# 質 疑 回 答 書

令和 8年 6月 10日

案件名：常総市保健センター（特定保健指導施設等）整備基本設計業務委託に係る公募型プロポーザル

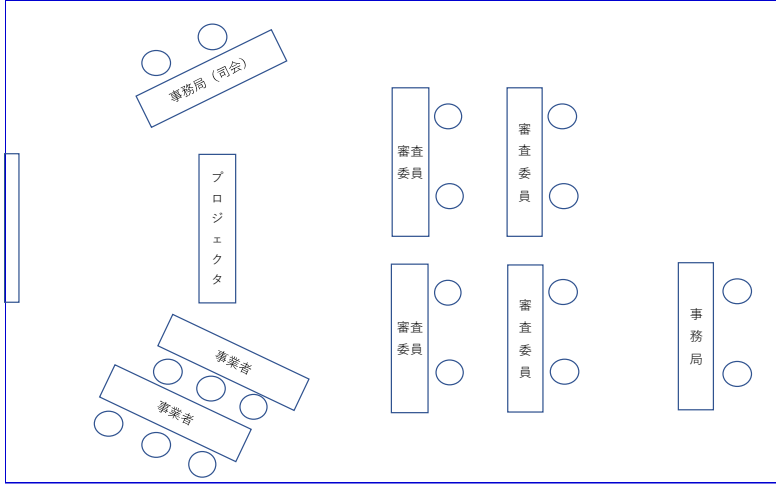
| 44 | 実施要領<br>p-5 | プレゼンテーションおよびヒアリングの詳細な情報をご教示ください。<br>例：プレゼンテーション時間、スクリーンサイズ、投影機器と接続方法(HDMI)、パワーポイント使用の可否、会場レイアウトなど。                                | プレゼンテーション時間：プレゼンテーション 20 分間、プレゼンテーションに対する審査員からのヒアリング 20 分間の計 40 分間を想定しています。<br>スクリーンサイズ：W280 cm×H220 cm<br>投影機：モバイルプロジェクター |

|    |                     |  | <p>接続方法：HDMI ケーブル<br/>会場レイアウト想定：</p>  |
